Remplacement de la carte électronique (PCB) par une unité de contrôle nouvelle

La carte électronique 208 12 58-03 n'est plus disponible. Il faut donc la remplacer.
L'unité complète est remplacé par un kit qui comprend :

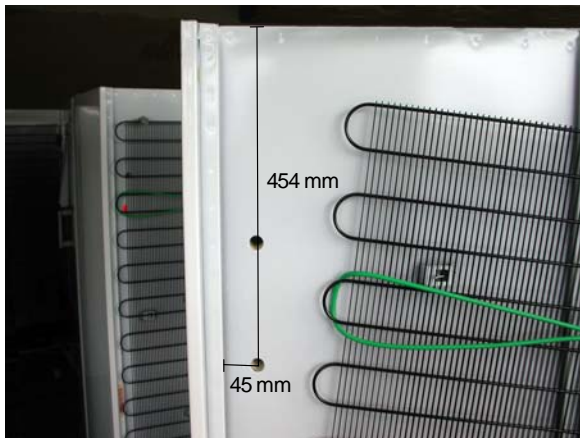
- A. Unité de contrôle
- B. Support
- C. Vis (2x)
- D. Bouchon
- E. Capouchon
- F. Pâte à joint
- G. Rebord

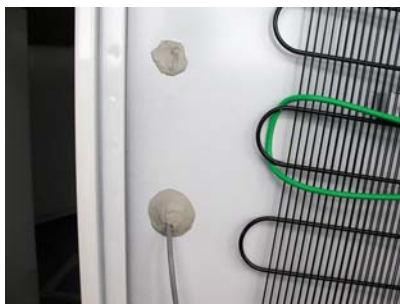
2. Déplacer la douille du trou précédent au nouveau.
3. Mesurer, marquer et percer un petit trou pour la fixation du support (B). Utilisez par exemple le gabarit attaché pour une position correcte du trou. S'assurer que le bord du gabarit soit aligné au bord en acier de l'habillage (voir la ligne rouge dans l'illustration).

Si vous n'utilisez pas le gabarit, il faut que vous respectez les dimensions suivantes.
C'est très important que le trou soit absolument dans la position correcte!
